Hvidbog

Samlede bemærkninger til
Lokalplan 361
Boliger ved Baunegård,
Rudolf Steiner Allé

7. maj 2019

Sags-ID: 18/2849

For at fremme forståelsen af de efterfølgende kommentarer er her en kortudsnit med de markerede og berørte veje og stier.

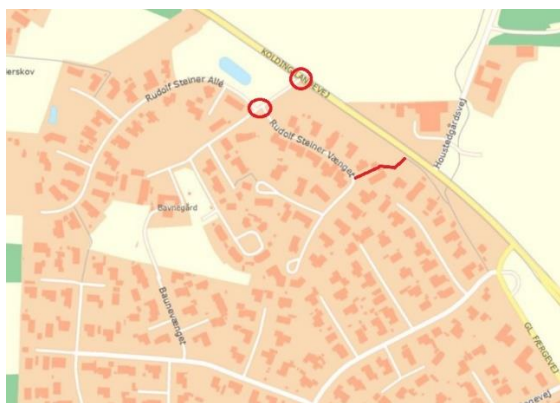
Det er os meget uforståeligt at der ikke i det udsendte høringsmateriale er beskrevet noget omkring det trafikmæssige. Der kan ikke være tvivl om at trafikmængden, både af cyklister og bilister og i alle aldre, vil være stigende, ved evt. godkendelse af lokalplan 361.

Hvad er Kommunes overordnede plan for trafikken i området? Og her tænkes både trafikken fra Rudolf Steiner Alléen ud mod Kolding Landevej, trafikken i krydset Rudolf Steiner Allé og Rudolf Steiner vænget samt mængden af bløde trafikanter; cyklister og gående på stien mellem Rudolf Steiner vænget og ud mod Kolding Landevej.

Ved gennemførelse af lokalplan 361, ønskes svingbane udført på Kolding Landevej.

Ved gennemførelse af lokalplan 361, ønskes tilsvarende belysning udført på Kolding Landevej ud for Rudolf Steiner Alléens tilkørsel.

Ved gennemførelse af lokalplan 361, foreslås at der udarbejdes en alternativ cykelrute direkte fra Rudolf Steiner Allé/Argentinerkvarteret, langs med Kolding Landevej og under Kolding Landevej, altså ikke via Rudolf Steiner vænget.

Ved gennemførelse af lokalplan 361, foreslås at der kommer begrænsning på bevoksning i de tilstødende parceller op til krydset Rudolf Steiner vænget og Rudolf Steiner Allé, således at udsynet bedres.
